**JUNTA DE ACLARACIONES DE LA
LICITACIÓN PÚBLICA NACIONAL PRESENCIAL No. DOPM-01-2026**

ACTA CON MOTIVO DE LA JUNTA DE ACLARACIONES DE LA LICITACIÓN PÚBLICA NACIONAL PRESENCIAL NO. DOPM-01-2026 RELATIVA A LA OBRA: CONSTRUCCIÓN DEL CENTRO DE PROTECCIÓN ANIMAL.

No. DE PLANO: S1.02

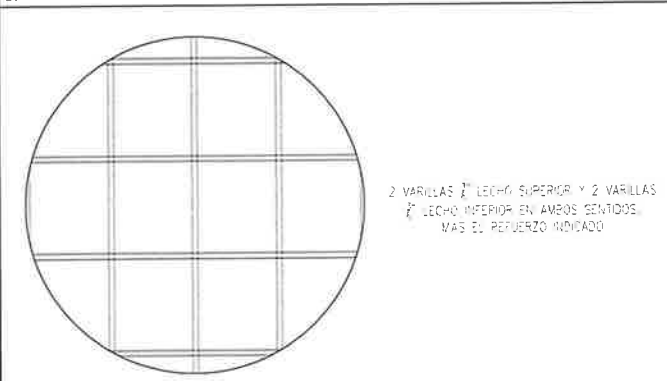
DICE:	ACLARACIÓN:
En catálogo de conceptos no están indicadas las trabes T16 y T14 marcadas en el plano S1.03	Para esta aclaración se hace entrega de los planos S1.02 y S1.03 con las modificaciones correspondientes.
